改善箇所説明図

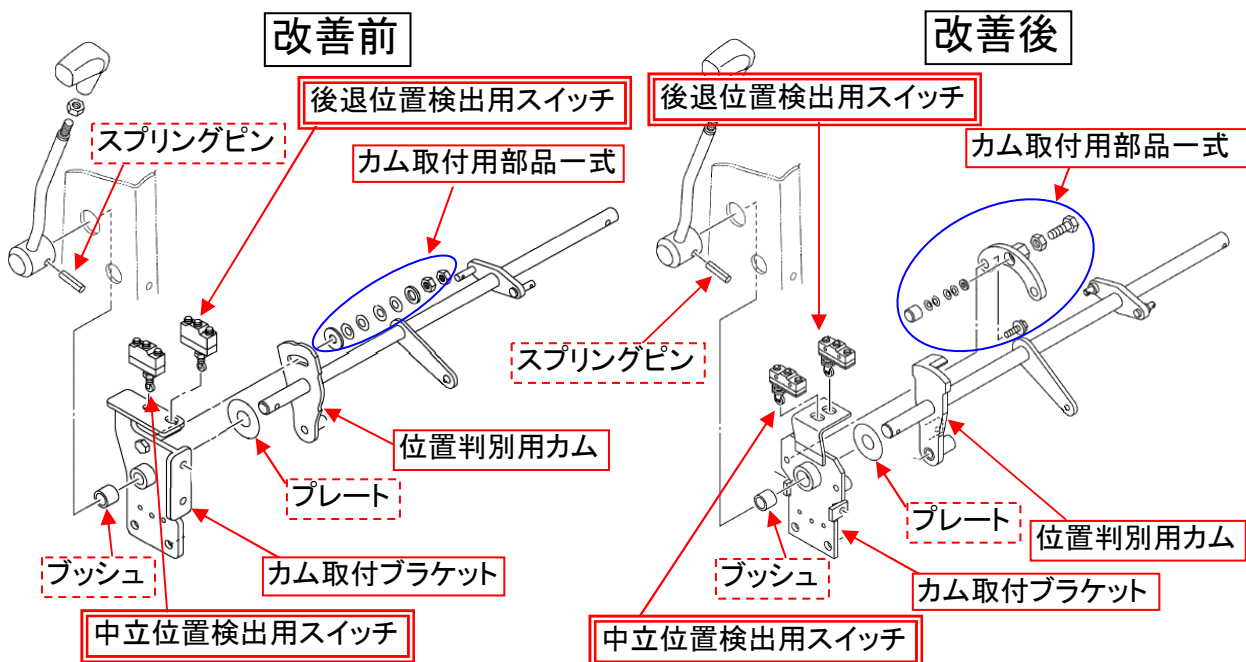
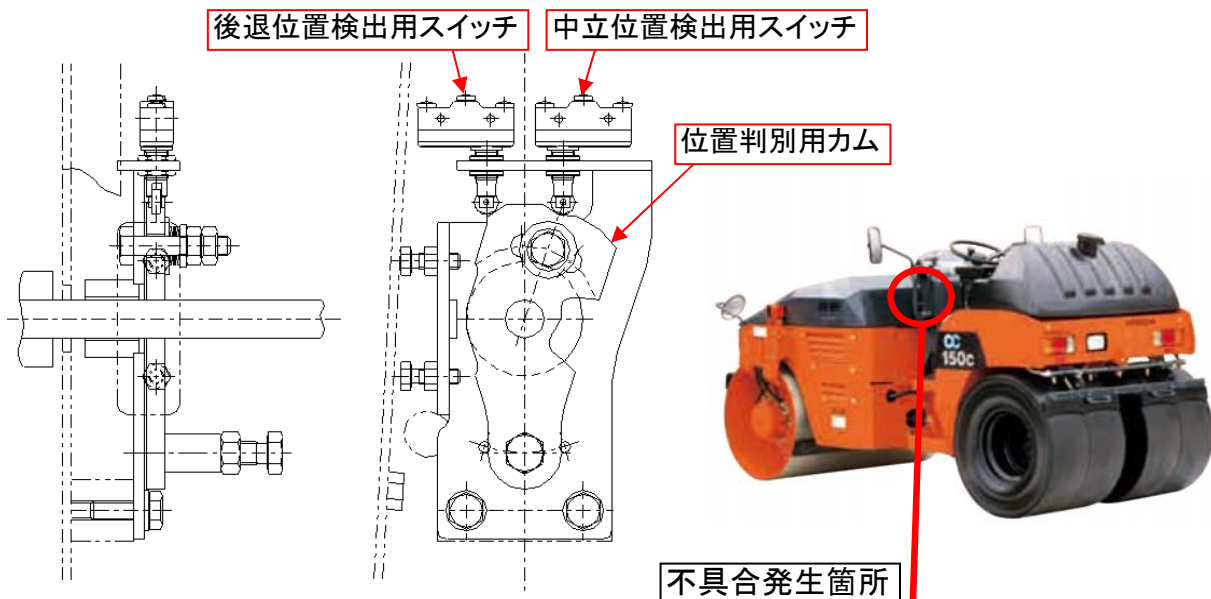
変速機の操作レバーにおいて、中立位置検出用スイッチ及び後退位置検出用スイッチの取付位置が不適切なため、位置判別用カムから過度な水平力がかかり、当該スイッチが損傷する場合があります。そのため、原動機が始動しない、もしくは操作レバーを後退位置に操作しても後退灯が点灯しないおそれがある。

全車両、操作レバーの位置判別用カム及び位置検出用スイッチ一式を対策品に交換する。

識別：位置判別用カムに白色ペイントを塗布する。
